**【補足説明資料】**

使用済燃料共用プールに係る実施計画Ⅱ章の変更について

コメント回答

東京電力ホールディングス株式会社

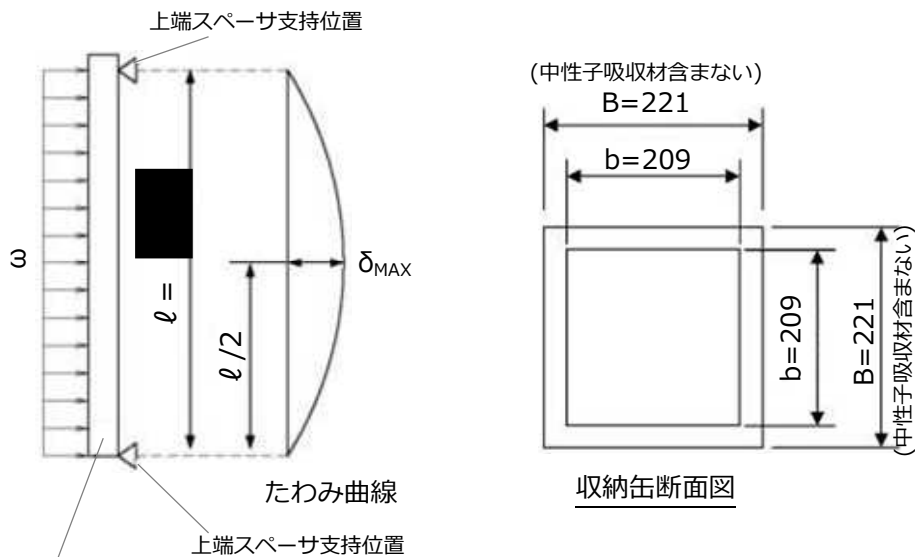
【コメント2】 収納缶のたわみ量について、設定根拠を説明すること。

収納缶のたわみ量は、下記の2ケースの大きい方として、ケース2のたわみ量を使用している。

ケース1：ラック解析モデルの固有周期に基づく地震力（震度）が収納缶に作用した場合のたわみ量

ケース2：ラックとは別に、収納缶単体の固有周期に基づく地震力（震度）が収納缶に作用した場合のたわみ量

ラック内の収納缶の貯蔵状態を、両端ピン支持の等分布荷重の梁として置き換える。

最大たわみ  $\delta_{MAX} = 5 * \omega * g * \ell^4 / (384 * E * I)$

図 ラックの板厚, 貯蔵ピッチ, 内のりの関係

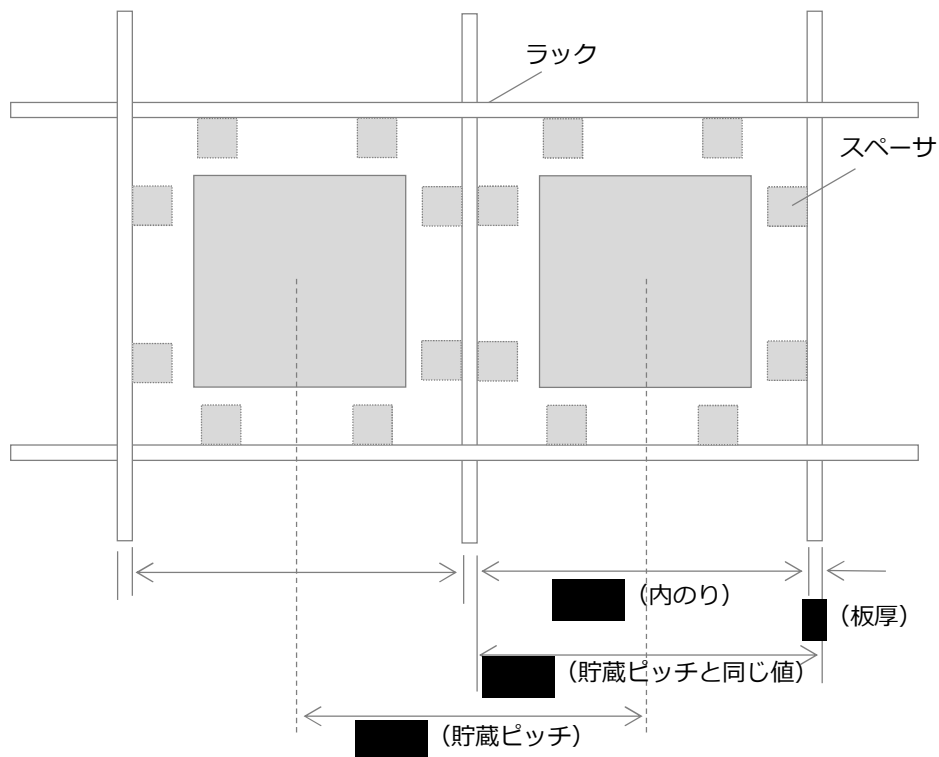
【コメント4】ラックの板厚, 貯蔵ピッチ, 内のりのうち, 解析使用値に製造公差を考慮する組合せとその理由を記載すること。

「貯蔵ピッチ=内のり+板厚」の関係があり, パラメータのうち2つを決めると3つ目がおのずと決まる関係にある。ここで, 「貯蔵ピッチと内のりの製造公差」と「板厚の製造公差」では1桁異なることから, 「貯蔵ピッチと内のりの製造公差」を優先して解析使用値に決定した。この結果として, 板厚の解析使用値は公称値としている。

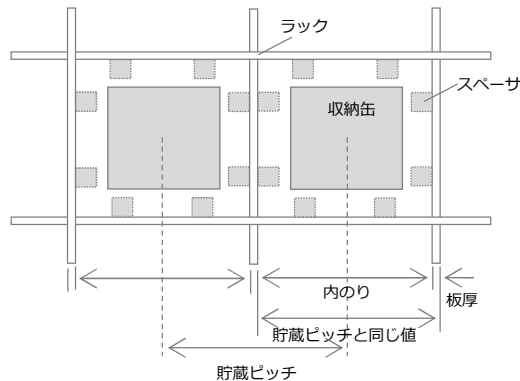
【コメント 5】使用済燃料収納缶（大）に中性子吸収材が必要な理由は何か。収納缶(小)と49体ラックには必要なかったのに、なぜ、必要となったのか。

ラック及び収納缶が中性子吸収能力を持たないように設計するためには、未臨界確保として燃料ピッチを大きくとる必要がある。90体ラックの取替えを考えた場合、中性子吸収材なしでは25体(5×5)ラックは成立しなかった。このため、中性子吸収能力を収納缶に持たせることにより、25体ラックが成立することとなった。

貯蔵ピッチに対する実効増倍率の変化を図1, 2に、必要最小貯蔵ピッチを表1に示す。SUSラックは [redacted] mmで上表の5×5ピッチに収まらないが、[redacted] ラックは [redacted] mmまで縮小できる見込みである。また、[redacted] ラックは二重板構造等で収納缶とラック板の間隔を縮めることで、貯蔵ピッチを縮小できることが可能である。これにより収納缶(大)の貯蔵ピッチは [redacted] mmから [redacted] mm以下に縮小できる見込みである。

既存 90 体ラックを破損燃料用の収納缶 (大) を貯蔵するラックに置き換える場合、中性子吸収能力を持たないステンレス製ラックでは 25 体ラックは成立しないが、中性子吸収能力を持たせることにより、25 体ラックの成立の可能性はある。

図1 使用済燃料共用プール ラック配置

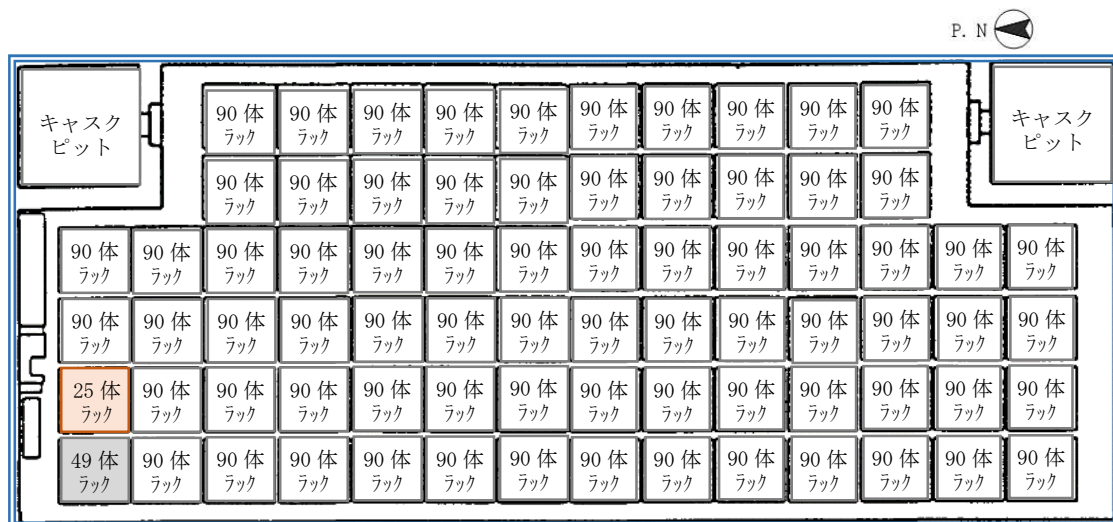
【コメント 6】25 体ラックとして評価した結果と、周囲を実態に合わせて 49 体や 90 体で評価したときとどちらが厳しい評価か説明すること。

25 体ラックに収納する収納缶（大）には、収納缶の周りに中性子吸収材を設置していることから、外部からの中性子の影響はほとんどない。

また、25 体ラックは下図に示すとおり、プール北側の端に設置されていることから、実際には北側からの中性子の影響はないが、解析上はラックが無限に並んだ状態、高さ方向無限、ラック周囲での境界条件を完全反射としていることから、本解析モデルは実際のラック配置よりも保守的な条件で解析を行っている。

図1 収納缶移動ルート

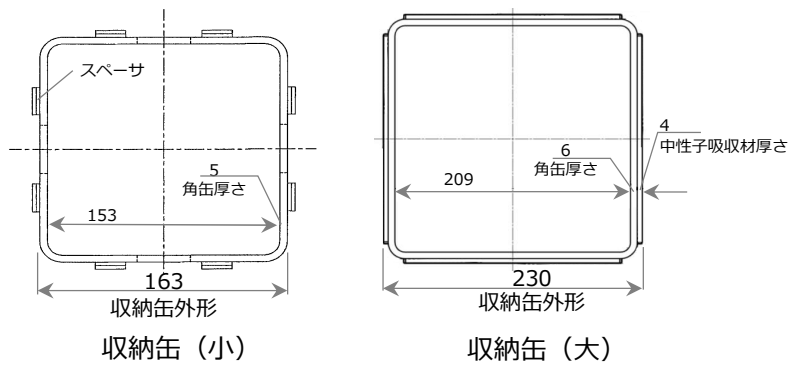
【コメント 8】 収納缶移動時の落下影響について説明すること。

- 収納缶を移動中、仮に吊り具が外れて各ラック間に収納缶が落下した場合に、プールライニングに衝突することが想定される。
- 共用プールの最大ラック間隔は、           mm となる (図 1 参照)。
- 収納缶 (大) は底面の 1 辺が 221mm の直方体及び収納缶 (小) は 1 辺が 163mm の直方体であるため、プール底面のライニングに直接落下しない。

- 共用プールの最大ラック間隔は、           mm となり (図 1 参照)、キャスクピット A と同様に、仮に吊り具が外れて各ラック間に収納缶が落下した場合でもプール底面のライニングに直接落下することはない。

- 現在の収納缶移動ルート上では、直接プールライニングに落下する箇所はないため、収納缶落下によるプールライニングへの影響はないと考えている。

- ラック間隔が収納缶より広い場合、収納缶がプールライニングに直接落下する可能性があるため、収納缶移動ルートはラック間隔を確認してから移動作業を行う。
- また、本事項については、収納缶移動に係る手順書に反映することとしている。

- 下図の左側は、共用プールの燃料ラック設置図であり、図面上ではラック間隔が [REDACTED] mm となっているが、これは下図の右側の下部ラックのベース長 ([REDACTED] mm)から算出したものである。
- ラック上部の補強板([REDACTED] mm)から算出すると、 [REDACTED] mm となる。

図1 「出典：日本原子力学会標準 使用済燃料・混合酸化物新燃料・高レベル放射性廃棄物輸送容器の安全設計及び検査基準：2006 付属書34図1 BWR燃料の反応度特性」

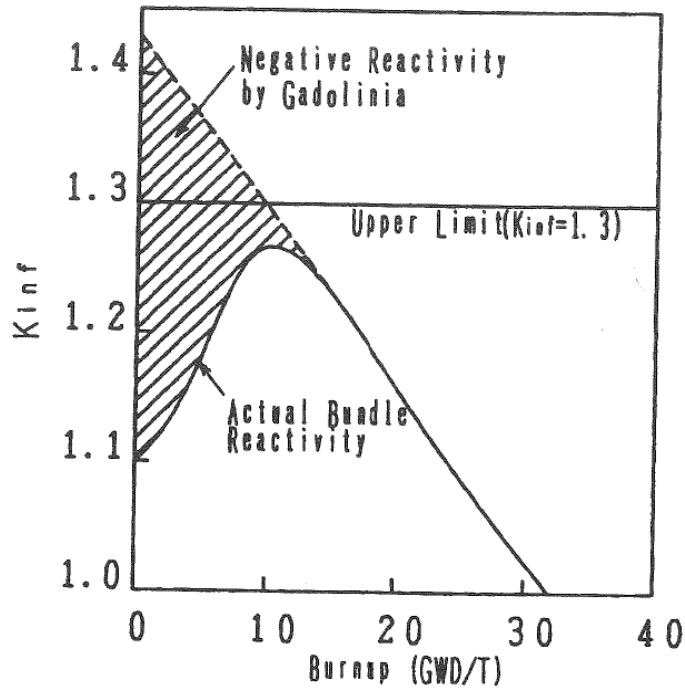
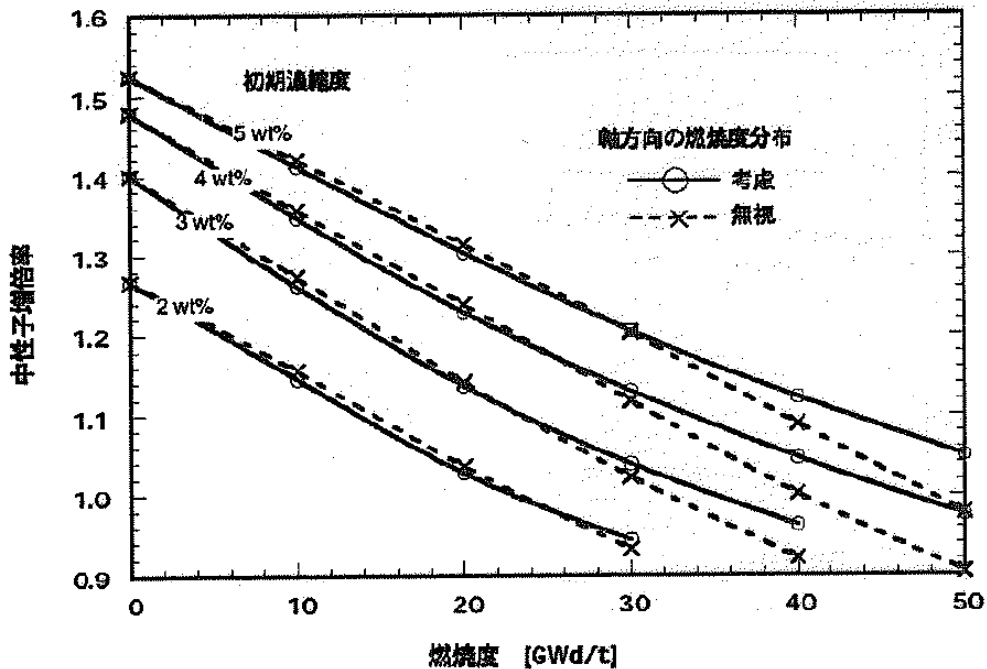
「①燃料棒の形状が維持されている場合」と「②燃料棒の形状が維持されていない場合」の評価を比較し、②の評価が保守的であることを説明すること。

「①燃料棒の形状が維持されている場合」は、新燃料を仮定し（平均濃縮度 3.9wt%）、かつ中性子吸収体であるG dを無視した評価である。BWRの燃料は、図1に示すように燃焼初期の反応度を抑えるため中性子を吸収するG dを添加している（図中の斜線）。一般に使用済燃料貯蔵ラックで用いる燃料の条件（共用プールの既設の90体ラックでも同様）は、図1中のUpper Limit と記載されている無限増倍率 1.3 の条件であり、この条件は新燃料および1サイクル照射程度の燃料（燃焼度～10Gwd/t程度）はG dの効果を考えて保守的、また2サイクル照射以降の燃料（燃焼度10Gwd/t程度以降）は燃焼が進むにつれ臨界になりにくくなる（無限増倍率が小さくなる）ため保守的と言える条件である。今回の「①燃料棒の形状が維持されている場合」は新燃料仮定かつG d無しであるため、図1に示す斜線のG dによる反応度の抑制を無視した燃料条件であり、共用プールの既設の90体ラック等の無限増倍率 1.3 の条件よりさらに保守的と想定される。

また「②燃料棒の形状が維持されていない場合」では、用いている濃縮度がペレット最高濃縮度（4.9wt%）であり、「①燃料棒の形状が維持されている場合」の平均濃縮度より高い。図2に示すように、一般に臨界評価において燃料の濃縮度が高いほど臨界になりやすい傾向であるため、「②燃料棒の形状が維持されていない場合」の評価は「①燃料棒の形状が維持されている場合」よりさらに保守的であると言える。
